改善箇所説明図

対象車両外観

バンボディー
リヤフレーム

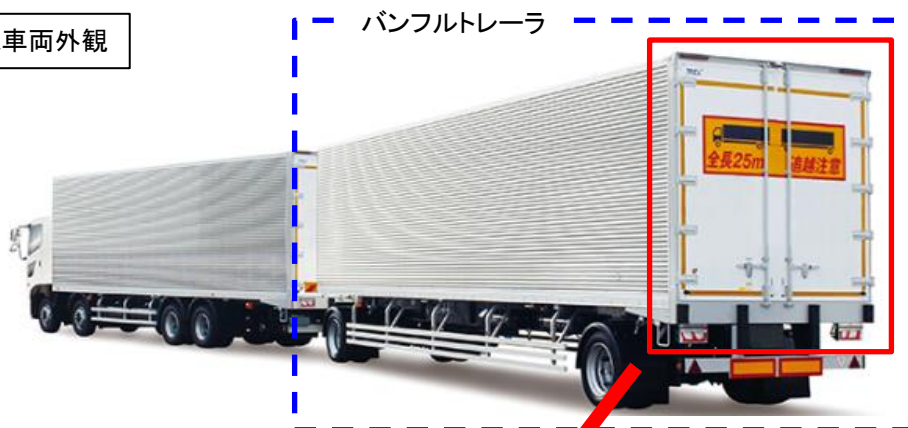
ドリー付きバントレーラのバンボディーリヤフレームにおいて、設計検証が不十分のため、走行時に発生するねじれ等により亀裂が生じるものがある。そのため、そのまま使用を続けると亀裂部からバンボディー内に水が侵入する。最悪の場合、亀裂が進展して破断するおそれがある。

全車両、バンボディーリヤフレームを対策品に交換する。
